Projet d'augmentation du nombre d'unités animales à la Ferme Landrynoise inc.

Étude d'impact sur l'environnement
(art. 31.1 de la LQE)

Volume 4 :
Réponses aux questions
et commentaires – 2^e série
(9 août 2019)
Mars 2020

Dossier : 17-2712-300

Figure 2 Système de collecte et de transfert des silos Sud

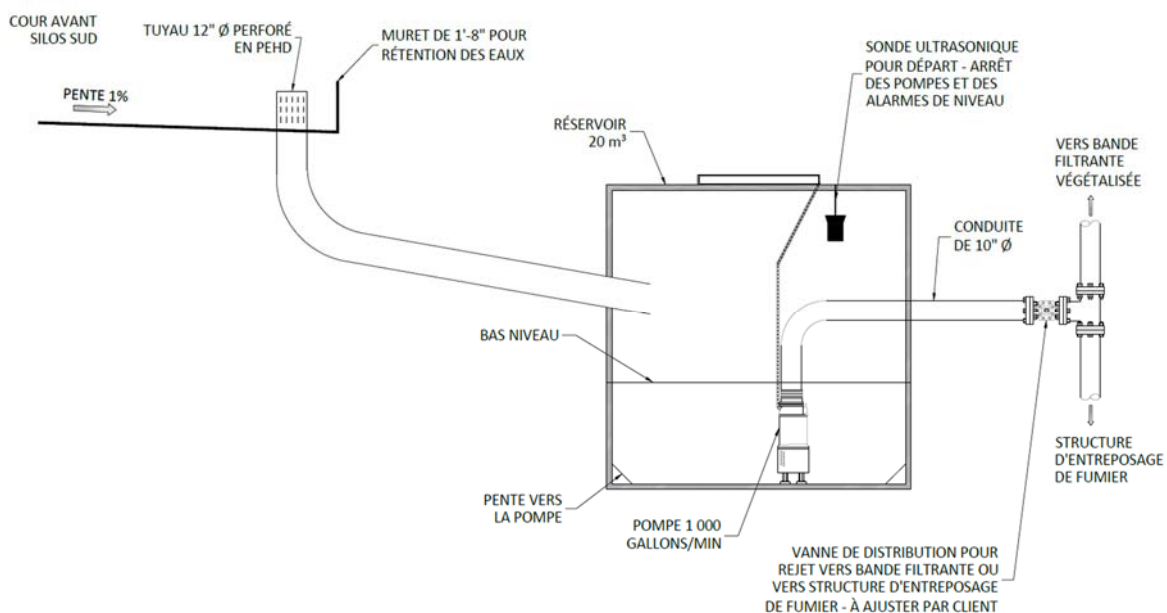
La réponse à la QC-30 est incomplète et des clarifications sont requises pour mieux comprendre la gestion prévue des eaux de lixiviation et de ruissellement. L'initiateur n'a pas localisé les structures d'entreposage des volumes de lixiviat de la section sud, ni précisé les volumes entreposés pour les deux sections ainsi que les volumes annuels d'eaux de ruissellement acheminés vers les bandes filtrantes. Un diagramme d'écoulement des eaux de ruissellement et de lixiviation avec tous les éléments qui composent le système de collecte, entreposage et filtration est requis. Enfin, veuillez proposer un programme de suivi et d'entretien pour le système ainsi qu'une méthode de vérification de l'efficacité du système.

Les eaux de lixiviation concentrées, collectées dans les sections nord et sud des silos horizontaux seront pompées dans les stations de pompage et envoyées vers la structure d'entreposage de fumier (et de lixiviats) située à l'est du silo n° 8 (voir figure 1). À noter que les eaux de lixiviation collectées ne réduisent pas la capacité d'entreposage de la structure, car la collecte et le transfert de ces eaux ont lieu majoritairement durant l'été, c.-à-d. durant la période d'épandage.

Les systèmes de collecte, d'entreposage et de traitement seront sensiblement similaires dans les sections nord et sud des silos. Seules les dimensions des éléments composant les systèmes (longueur des BVF, réservoir de pompage, pompe et tuyauterie) diffèrent. Les Figure 2 et Figure 3 présentent les diagrammes du système de collecte et de transfert ainsi que le schéma de la BVF de la section sud des silos.

Le système de collecte de la section sud sera composé d'un tuyau perforé collectant l'ensemble des eaux de ruissellement et transférant celles-ci à un réservoir de pompage, dans lequel une pompe servira à l'envoi des eaux concentrées vers la structure d'entreposage de fumier ou vers la BVF, selon les conditions météorologiques et le stade atteint d'ensilage. Une vanne de distribution assurera le transfert vers l'un ou l'autre des éléments.

Annexe QC2-10 Figure 3-1 - Révision 1 – Zone d'étude

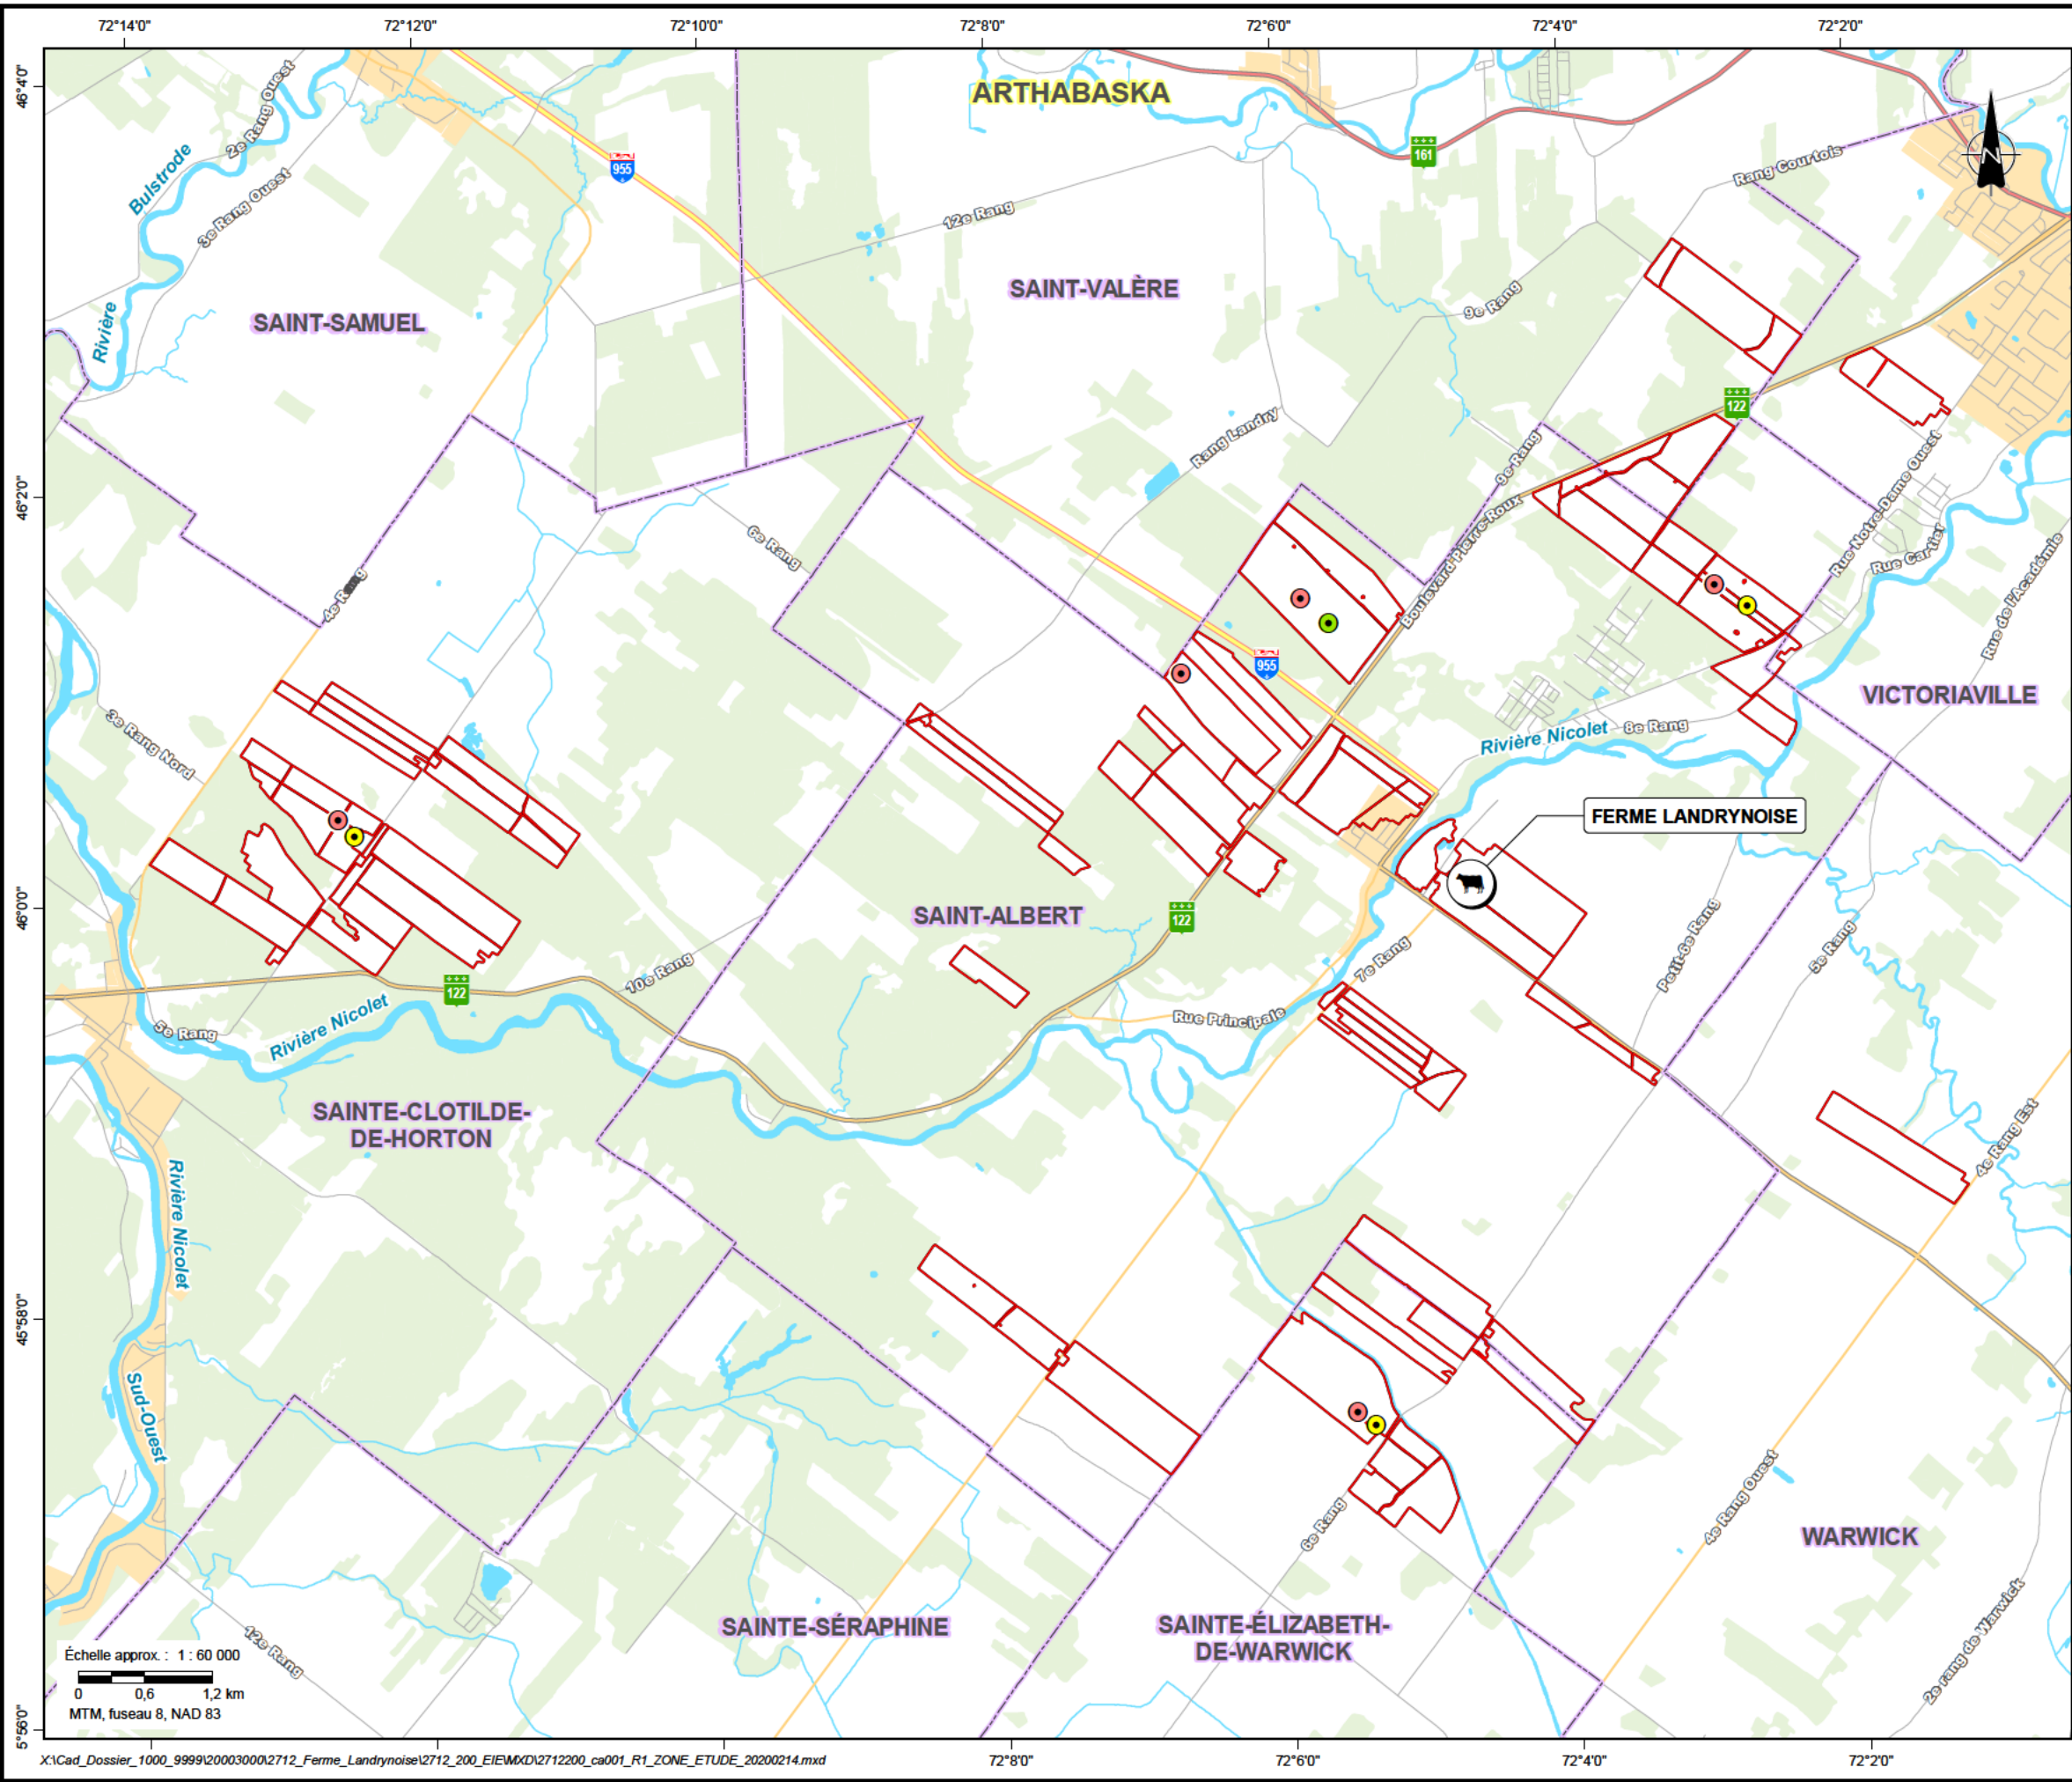
En ce qui concerne les réponses à QC-44 et QC-74, les futures structures d'entreposage de fumier hors site ne sont pas identifiées à l'étude d'impact et elles ne le sont pas davantage dans ces réponses. L'emplacement de celles-ci peut modifier l'impact global du projet sur la population, notamment en termes de transport, d'odeur et de protection des sources d'eau potable. Veuillez fournir les plans de l'emplacement potentiel des futures fosses hors site.

La révision 1 de la figure 3-1 (voir annexe QC2-10) présente la localisation potentielle des cinq structures d'entreposage hors site requises en 2030. Leur emplacement se situe à proximité des structures hors site existantes. Ainsi, la zone étudiée et les impacts demeurent les mêmes que ceux préalablement considérés dans l'EIE et dans le premier document de réponses.
